**AVIS DE LA MISSION RÉGIONALE D'AUTORITÉ
ENVIRONNEMENTALE DES PAYS-DE-LA-LOIRE**

**Réalisation d'un parc photovoltaïque au sol
La Gauterie 1**

**au lieu dit « la Gauterie » sur la commune de Congrier et
au lieu dit « La Rivière » sur la commune de
Saint-Saturnin-du-Limet (53)**

n°MRAe 2019-3909

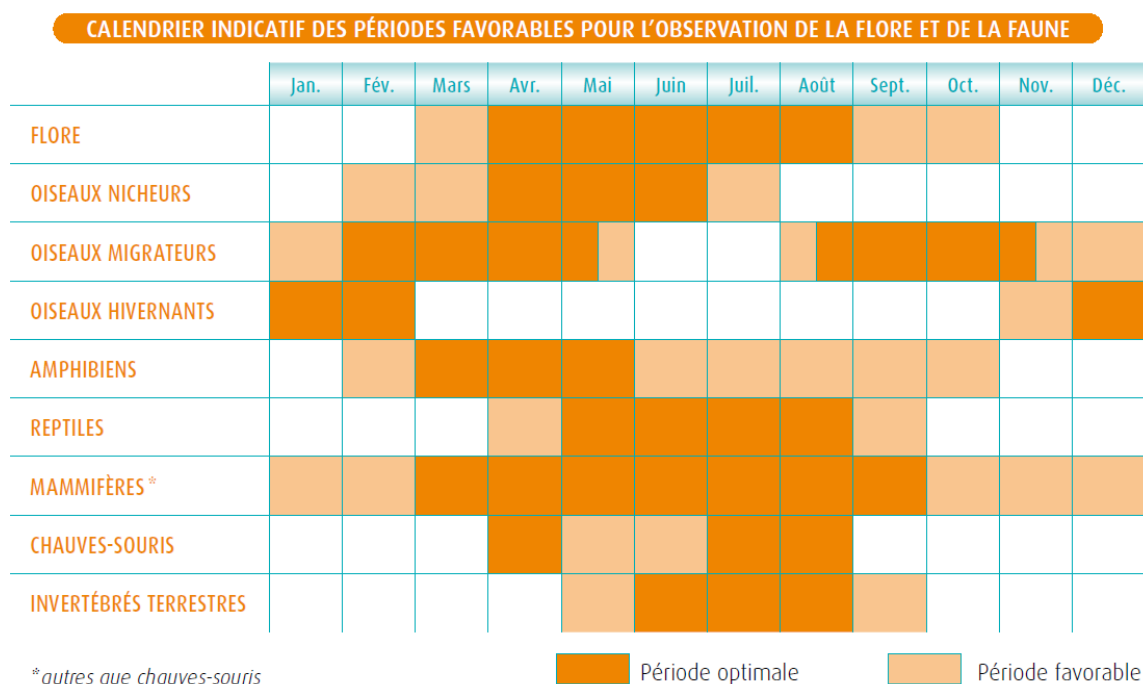
Il justifie aussi son intérêt en référence aux critères de sélection requis par la Commission de régulation de l'énergie dans le cadre de l'appel d'offres auquel le projet répond. Toutefois, l'étude

d'impact reste très peu démonstrative quant à la prise en compte par le projet des éléments à protéger faisant l'objet d'une identification au plan de zonage du PLU de la commune de Saint-Saturnin-du-Limet. La démonstration de l'équivalence des surfaces et de la valeur écologique entre les espaces supprimés et ceux recréés demandé par le document d'urbanisme n'est pas assurée.
